Versionshistorik för RK-1 radioknappar

Här beskrivs olika versioner av produkten och vad som skiljer dem åt.

Version 2.5

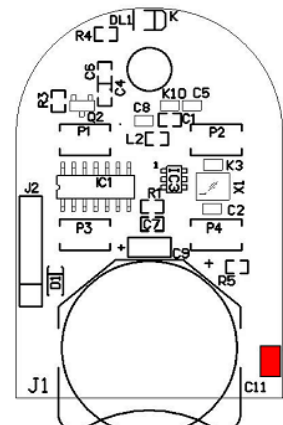
Version 2.5 är i princip densamma som version 2.4. En speciell kondensator kommer att läggas till för att minska effekterna av statisk elektricitet framkallad för hand eller andra okända källor (se röd markering i ritning).

Version 2.4

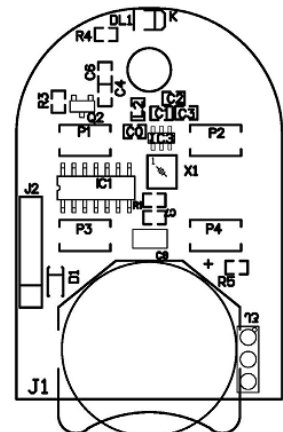
Det är den nuvarande versionen i produktion (2021). Version 2.4 är i princip densamma som version 2.3. Ett par kondensatorvärden har förändrats för att optimera RF-uteffekten.

Version 2.3

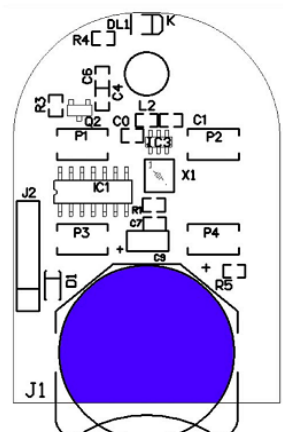
Version 2.3 kännetecknas av närvaron av den platta batterihållaren J1 (se blå markering i ritning). Jämfört med version 2.2 har endast batterihållaren bytts ut. Den platta batterihållaren löste de kontaktproblem som i vissa fall förekom tidigare och genererades med den krökta batterihållaren.

Version 2.2

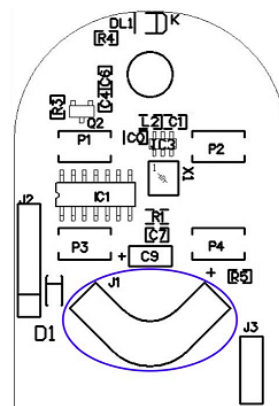
Version 2.2 utmärks genom frånvaron av IC2 och närvaron av den krökta batterihållaren J1 (se blå markering i ritning). Förändringen infördes för att fördubbla fjärrkontrollens autonomi (batteritid).
